深見建築設計一級建築士事務所 〒792-0864 愛媛県新居浜市東雲町3-2-13 TEL/(0897) 33-3075 FAX/(0897) 47-3055 一級建築士事務所 愛媛県知事登録 第3223号 一級建築士登録番号 建設大臣 第184335号 深見 兼司	日付 2022.02	工事名称 上原三丁目分譲住宅新築工事	図面番号 7
			縮尺 S=1/100	立面図

工事名称	上原三丁目分譲住宅新築工事	
図面名称	敷地配置図	縮尺 S=1/100

1階平面図 S=1/75

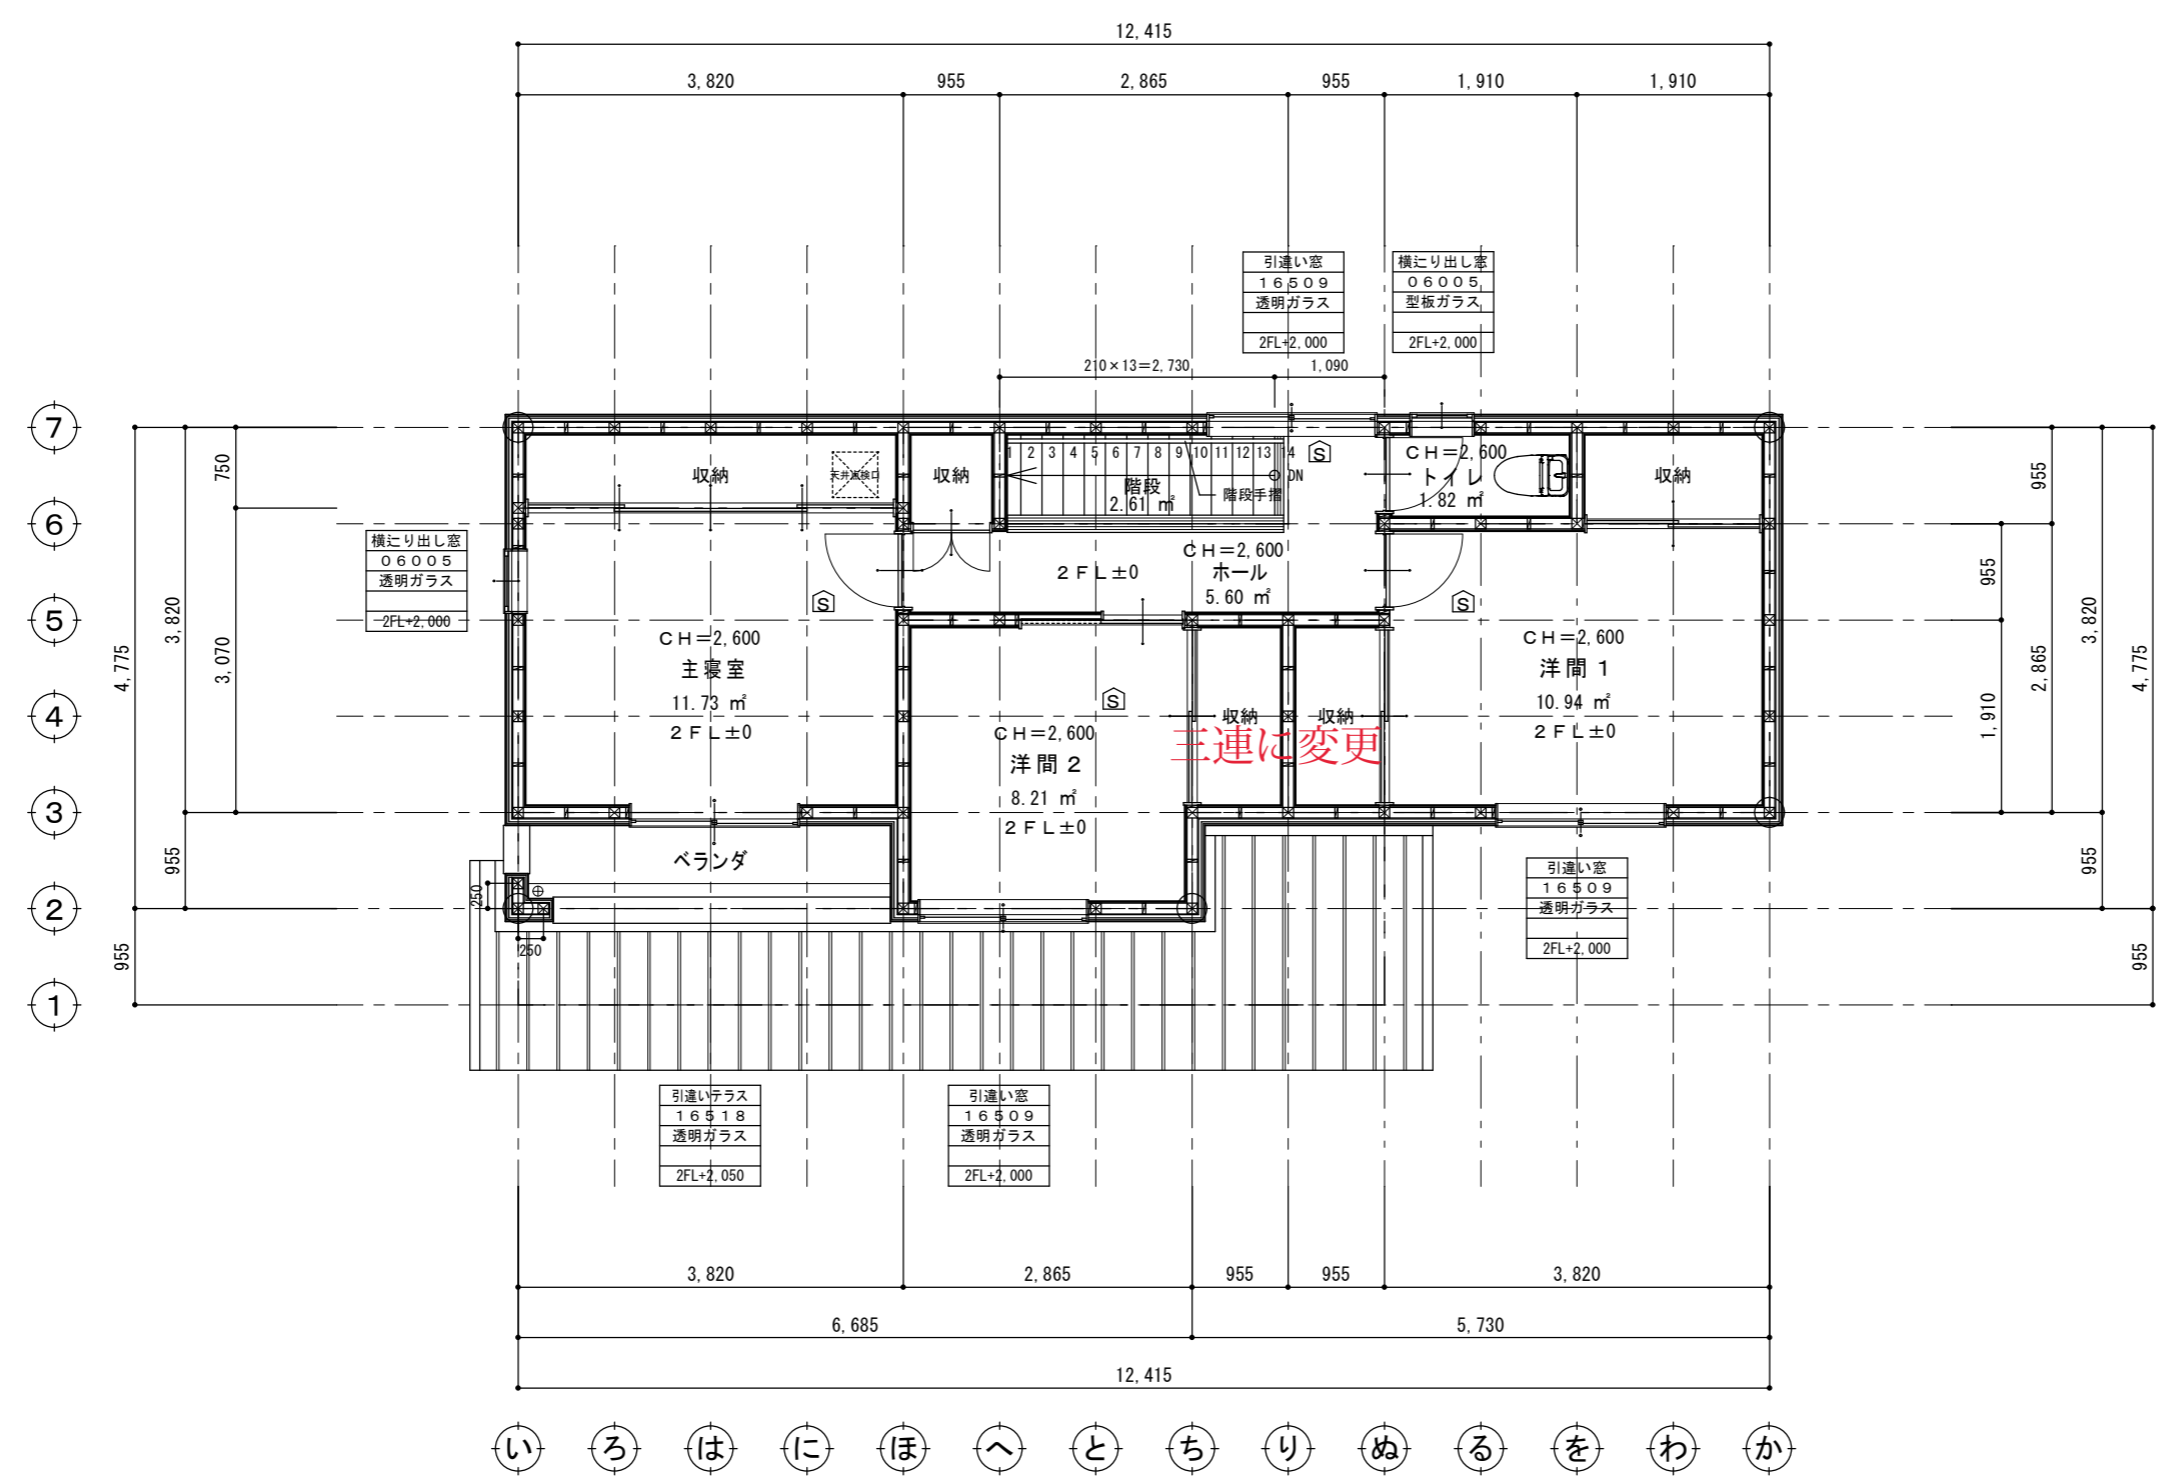
03603の横滑りに変更
